# S.S.51 - VARIANTE DI CORTINA

LOTTO 1 - MIGLIORAMENTO DELLA VIABILITA' DI ACCESSO ALL'ABITATO DI CORTINA  
LOTTO 2 - BYPASS DI CORTINA

**VE406**

LOTTO 1 – COMPATIBILITA' AMBIENTALE E PAESAGGISTICA  
Ottemperanza alle prescrizioni DEC/VIA n. 197/2020  
Relazione di ottemperanza

Figura 6-2: Sezione e ricostruzione del modello geotecnico nell'area di studio del prolungamento della G. Artificiale

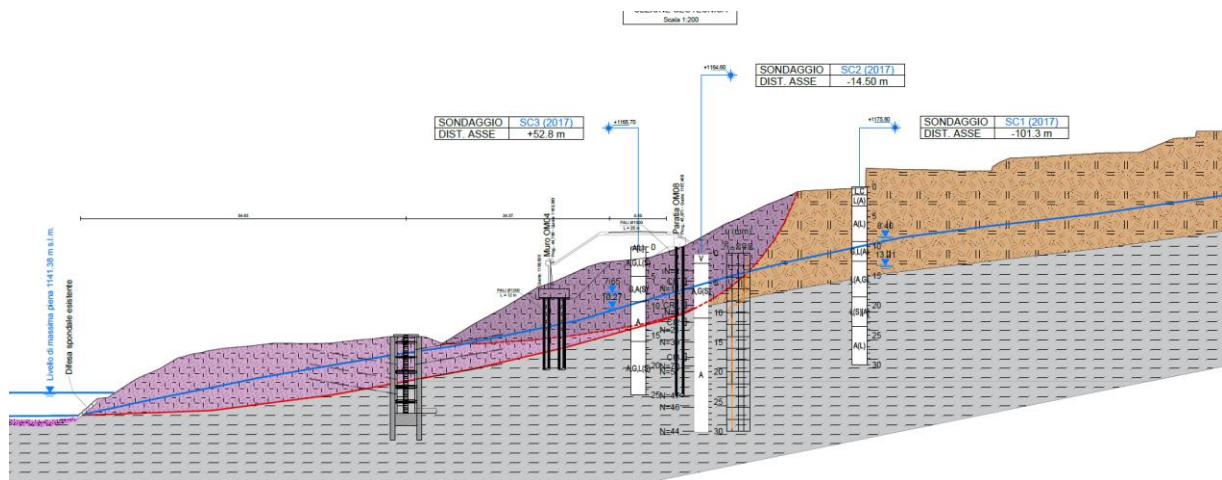
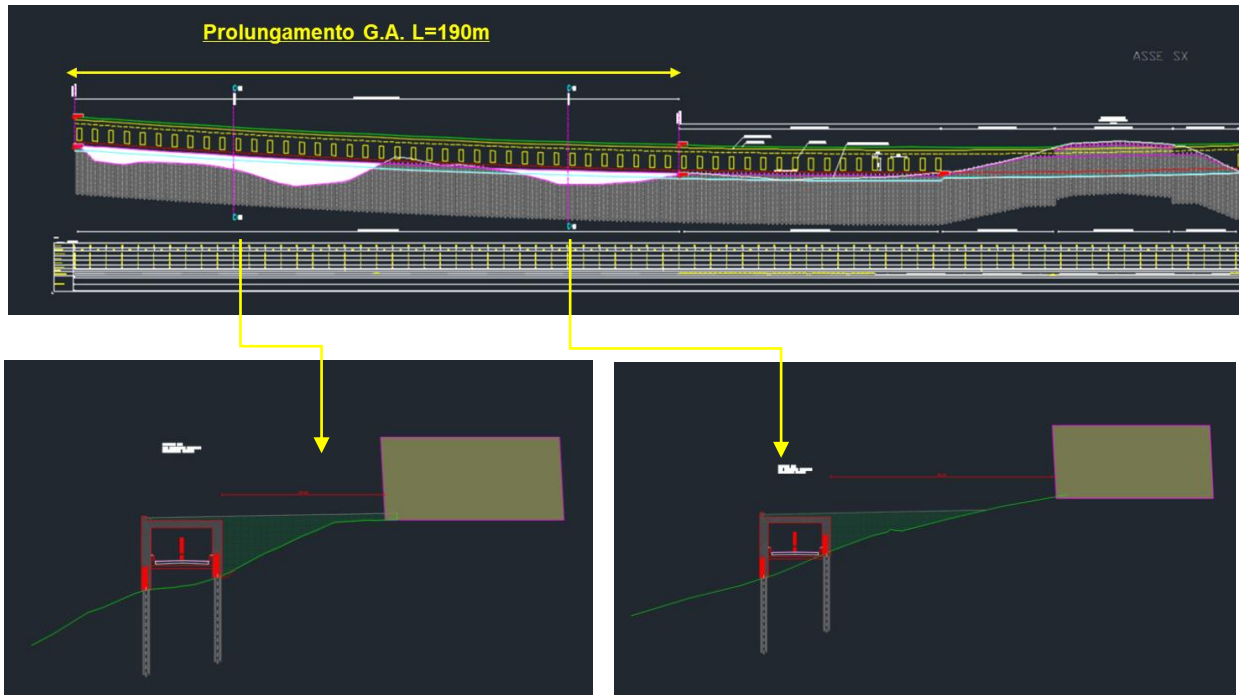
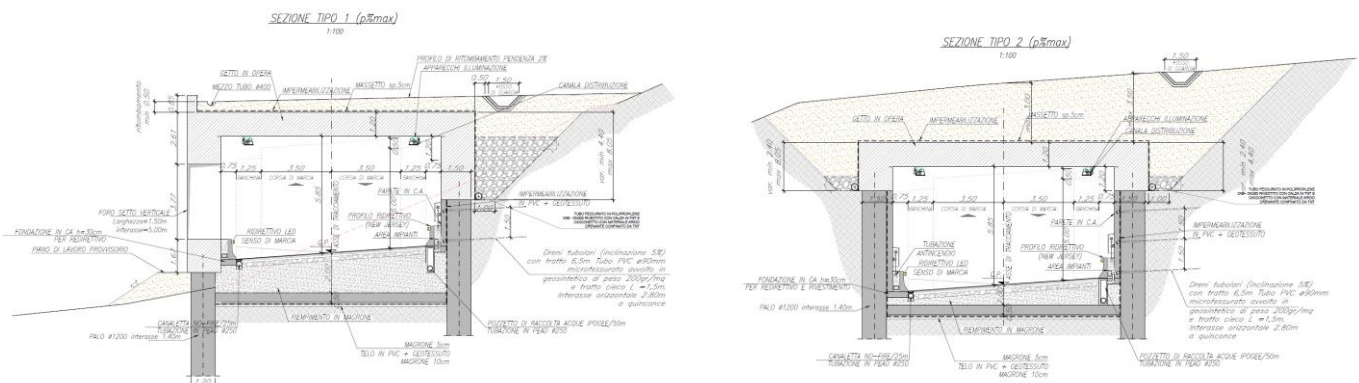
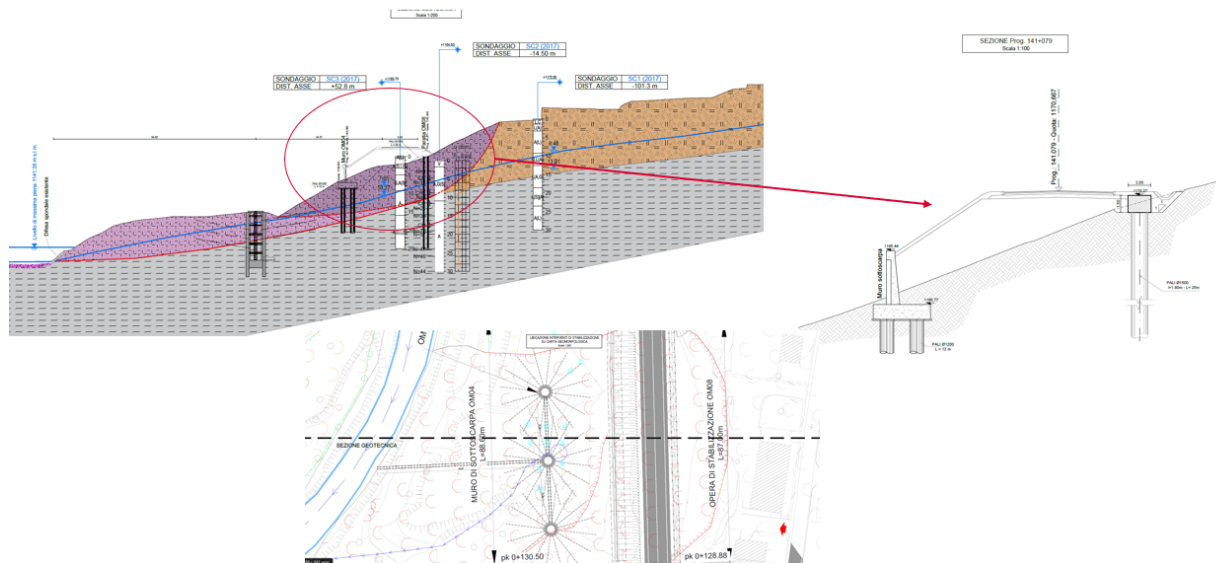
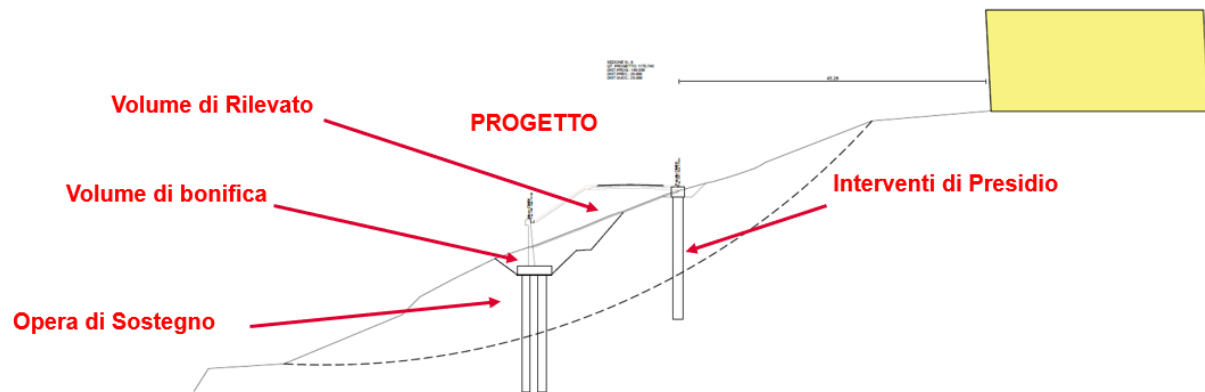
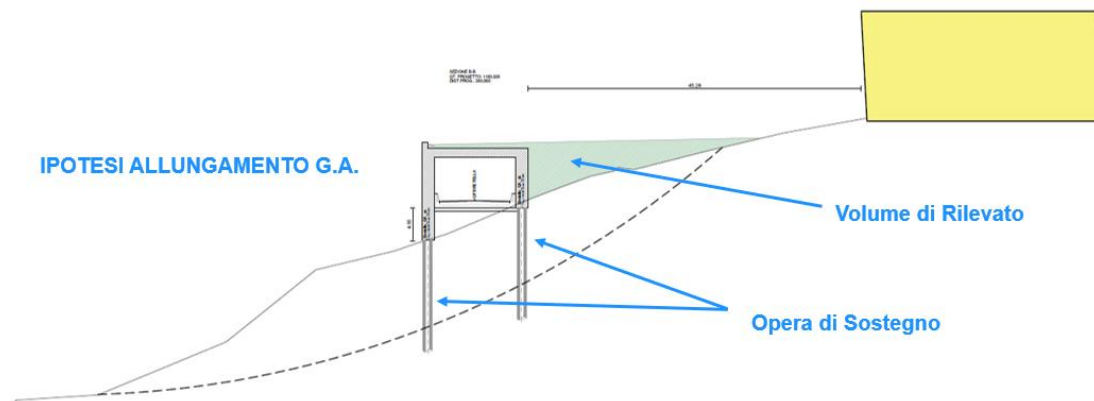
**1.1 Il Proponente, al fine di una opportuna e necessaria omogeneità dell'intervento, dovrà presentare il progetto della galleria artificiale del nuovo tracciato stradale, quale struttura atta a stabilizzare l'intero versante delle frane attive, come già utilizzata per la frana quiescente n.2, ed estenderla anche per la frana attiva n.1. Il Proponente dovrà acquisire ogni autorizzazione prevista per i nuovi interventi consentiti dal PAI nelle aree classificate a pericolosità P2.**

**Esito:** Non accolta nella presente fase progettuale per motivazioni di carattere tecnico  
**Elaborati di riferimento:**

Nel progetto attuale, diversamente da quello del 2019, si dispone di un numero consistente di indagini eseguite nella campagna integrativa del 2020 e in una successiva effettuata nel 2021/2022. Si sono potute quindi ricostruire con maggiore accuratezza le situazioni stratigrafiche presenti lungo il tracciato, con particolare attenzione alle aree con presenza di fenomeni gravitativi e in particolare nella zona in studio ove è stato possibile valutare l'effetto dell'eventuale allungamento della Galleria artificiale lato inizio lotto.

Negli schemi grafici successivi (fig. 6-3) viene proposta una sezione geometrica dello studio di prolungamento della Galleria Artificiale nella tratta di riferimento.

Da tale analisi geometrica è emerso come, tale prolungamento, avrebbe determinato il posizionamento dello scatolare su aree in rilevato per la maggior parte dell'estensione della struttura.

Tale soluzione progettuale è stata mantenuta in luogo dell'ipotesi di prolungamento della Galleria artificiale, dopo una serie di valutazioni sia numeriche che di opportunità.

Si vuole evidenziare, in questa sede, come la soluzione di prolungamento della Galleria nella configurazione "in rilevato" produce un incremento di peso nella parte a monte dell'area instabile producendo un aggravio di azioni in-stabilizzanti sull'equilibrio del pendio.

Le analisi di stabilità nella configurazione post intervento hanno dato evidenza di come il progetto delle opere di stabilizzazione e di presidio (con riferimento all'elaborato T01GE02GETRE02B) restituisca coefficienti di sicurezza maggiori rispetto alla configurazione "ante operam".

L'approfondimento delle analisi svolte nella presente fase di progettazione di fattibilità tecnico economica, basate sul nuovo e più dettagliato quadro conoscitivo acquisito con il perfezionamento delle campagne d'indagine conseguite sino ad oggi, ha determinato l'impossibilità di prevedere "tout court" la realizzazione della sezione tipologica in galleria artificiale su tutto il tracciato stradale oggetto dell'opera come soluzione atta a stabilizzare l'intero versante delle frane attive.

Si ritiene che nell'ambito della redazione del progetto esecutivo dovrà essere presa in considerazione l'opportunità di estendere la sezione tipologica della galleria artificiale, anche laddove oggi non viene prevista. Il progetto ad ogni modo dovrà garantire oltre all'omogeneità dell'intervento, anche la migliore soluzione tecnica per la stabilizzazione del versante interessato dalla realizzazione dell'opera di che trattasi.

Figure 6-9 Planimetria idraulica - T01ID01IDRRE02B

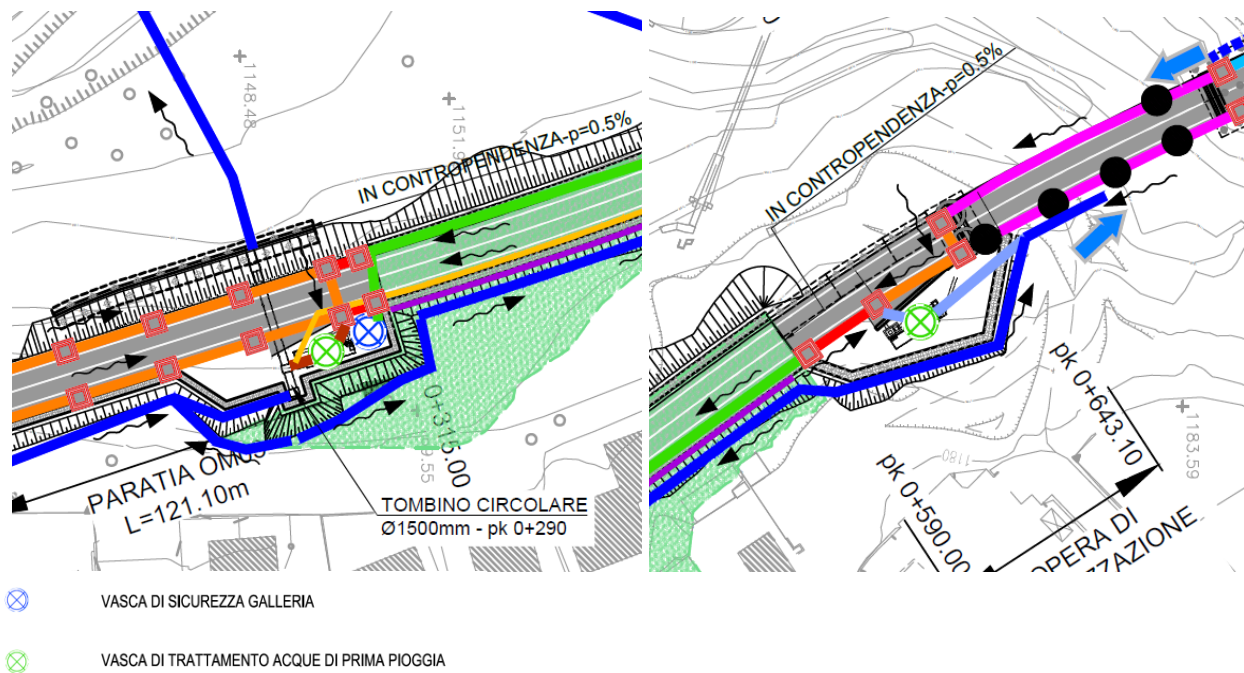
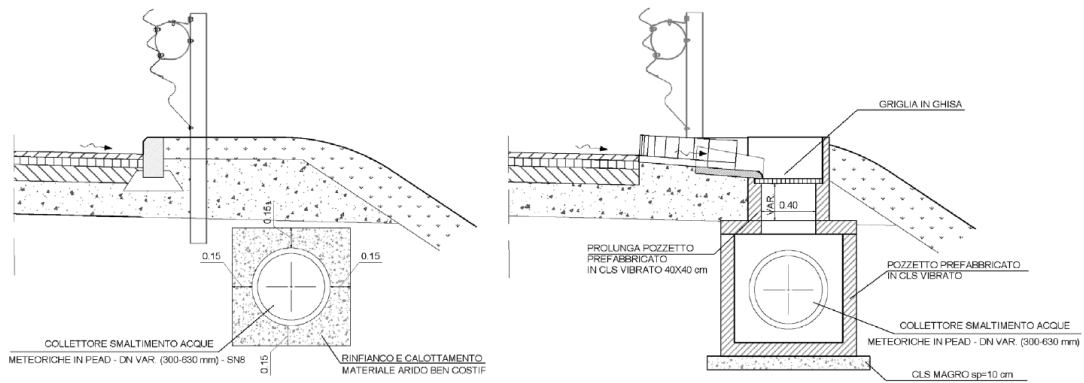
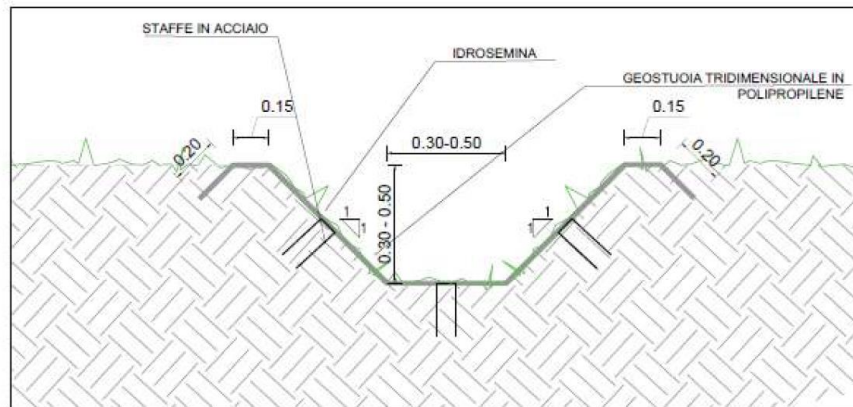
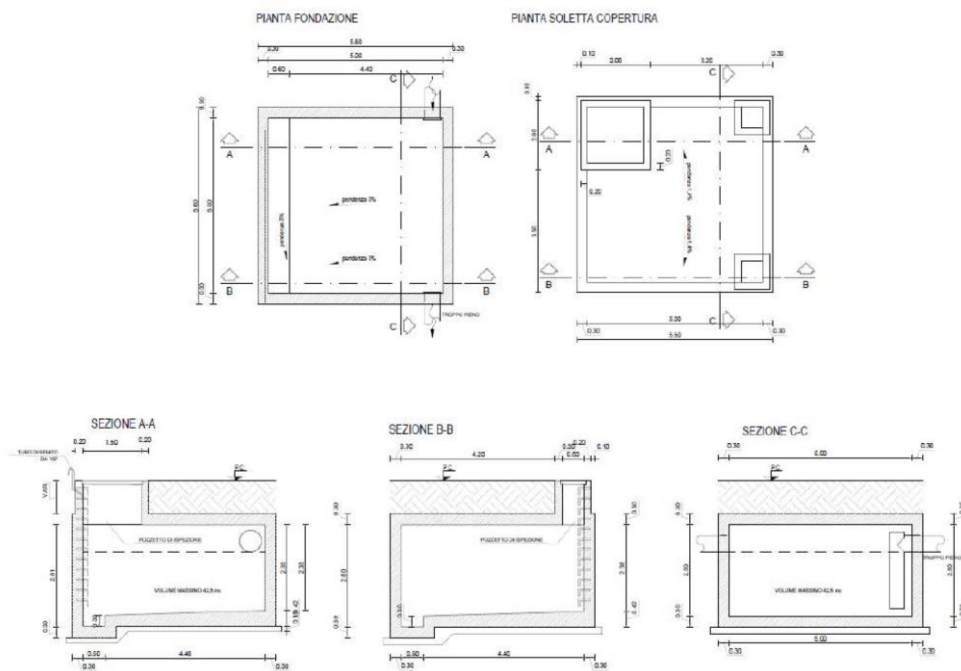
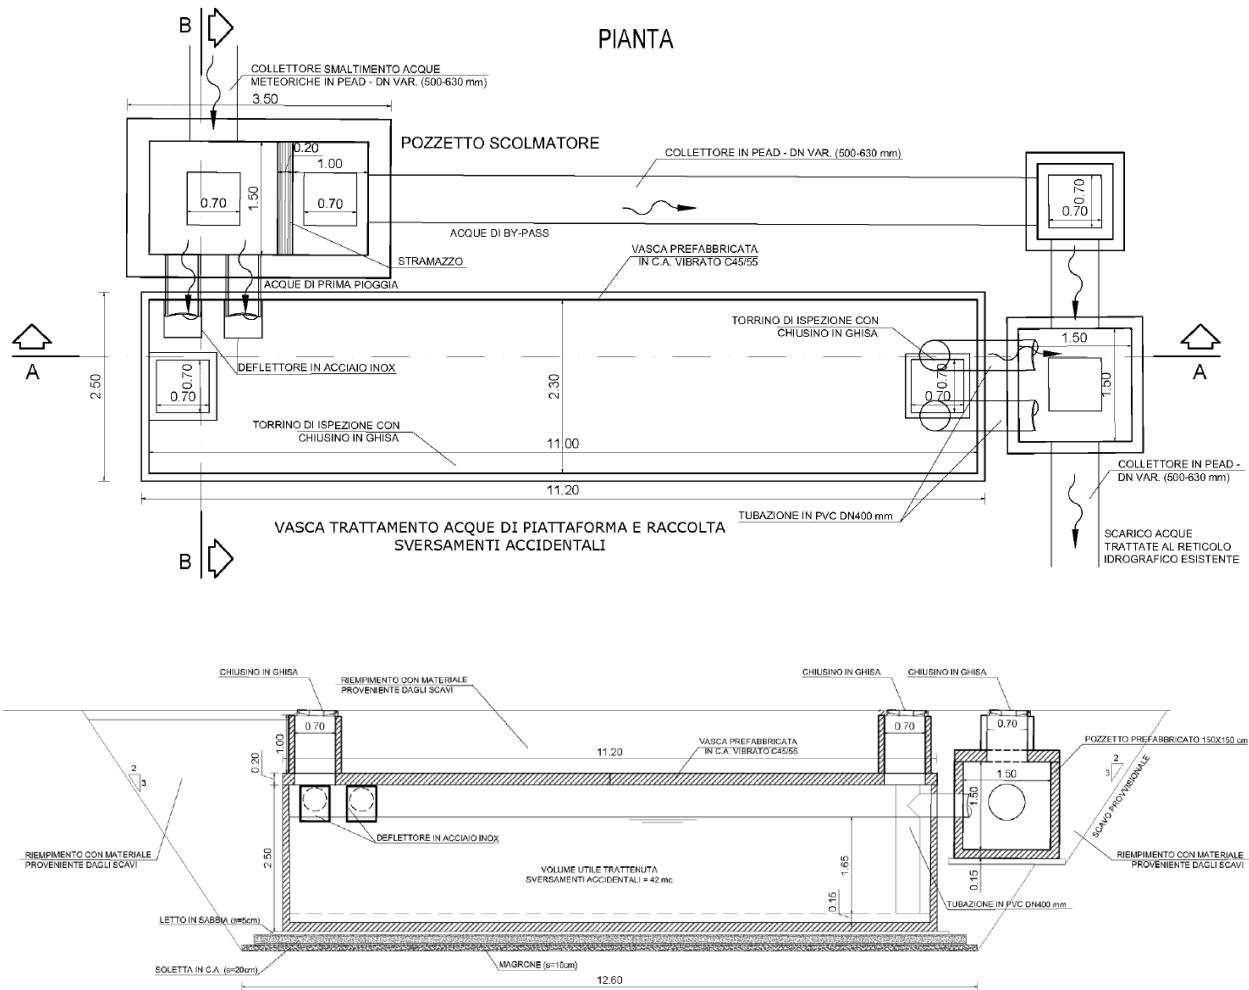
**1.3 Il Proponente dovrà ottimizzare la progettazione esecutiva idraulica: con la localizzazione e il dimensionamento dell'impianto di trattamento delle acque di prima pioggia (compresi i dispositivi di intercettazione e scolmatura ed eventuali vasche di raccolta); con l'indicazione dei punti di recapito della rete di raccolta delle acque meteoriche e dei fossi di guardia.**

**Dovrà pertanto essere prodotta tutta la documentazione necessaria all'ottenimento delle Autorizzazioni da parte degli Enti preposti.**

**Esito:** Accolta

In tale ottica ed in ottemperanza con quanto previsto dalle Norme Tecniche di Attuazione del Piano di Tutela delle Acque della Regione Veneto, è stato adottato, lungo l'intero tracciato, un sistema di drenaggio di tipo chiuso, caratterizzato dall'intercettazione e dal conferimento di tutte le acque di piattaforma in opportuni presidi idraulici, disposti a monte dei recapiti, che assolvono alla funzione di accumulo di eventuali sversamenti accidentali ed al trattamento di sedimentazione e disoleazione delle acque di prima pioggia.

E' stata redatta una planimetria idraulica con la localizzazione degli impianti di trattamento delle acque di prima pioggia ed in cui sono identificati i punti di scarico degli elementi di drenaggio e presidio idraulico dell'infrastruttura.

E' stata redatta una relazione idraulica contenente il dimensionamento degli impianti di trattamento delle acque di prima pioggia.

La predisposizione della documentazione necessaria all'ottenimento delle Autorizzazioni da parte degli Enti preposti è demandata alle successive fasi progettuali.

Figura 6-14 Stralcio degli elaborati dello Studio acustico (cfr. El. T01IA03AMBRE01B)

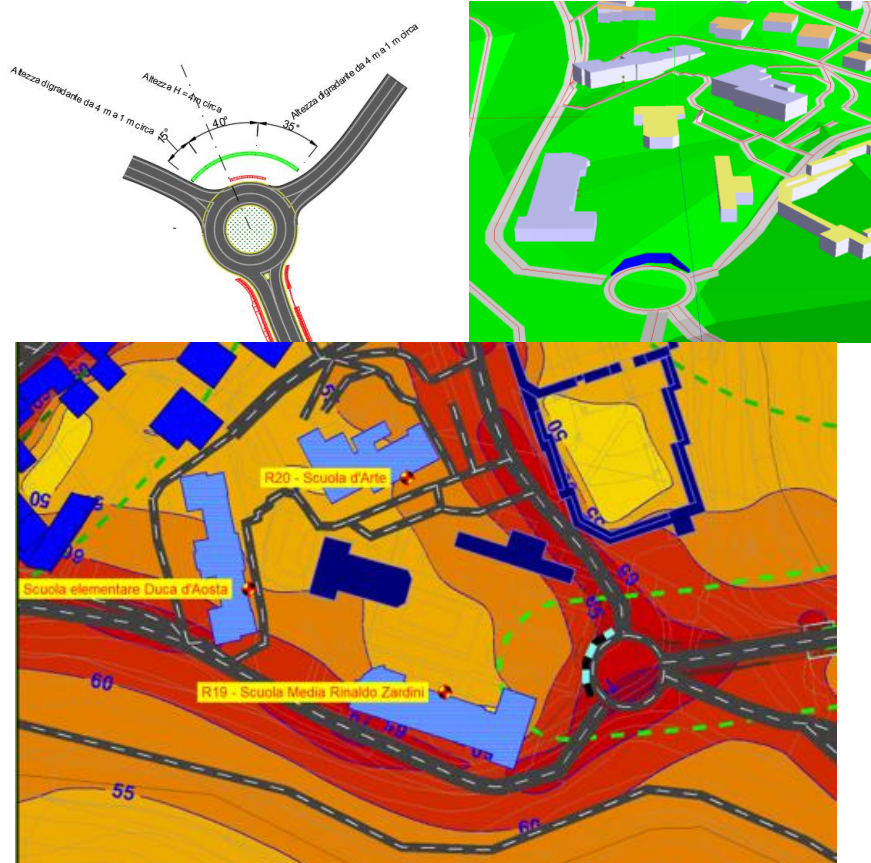
**1.5 Si ritiene necessario approfondire la valutazione acustica in Via del Parco, presso le scuole Primaria e Secondaria, attraverso un monitoraggio Ante e Post Operam, al fine di prevedere, eventualmente, idonee opere di mitigazione acustica;**

**Esito:** Accolta

Lo studio previsionale di impatto acustico è stato aggiornato, anche sulla base di aggiornati dati di traffico, nonché di recenti campagne di misura svolte. Sulla base dei risultati ottenuti sono state individuate le necessarie opere di mitigazione da adottare. Con specifico riguardo ai recettori scolastici dalle modellazioni effettuate è emersa la necessità di prevedere un tratto di barriere acustiche in corrispondenza della rotatoria Nord.

Inoltre è stato aggiornato il PMA, che prevede rilievi su 7 punti individuati, tra cui in corrispondenza degli edifici scolastici, nelle fasi ante operam, corso d'opera e post operam.
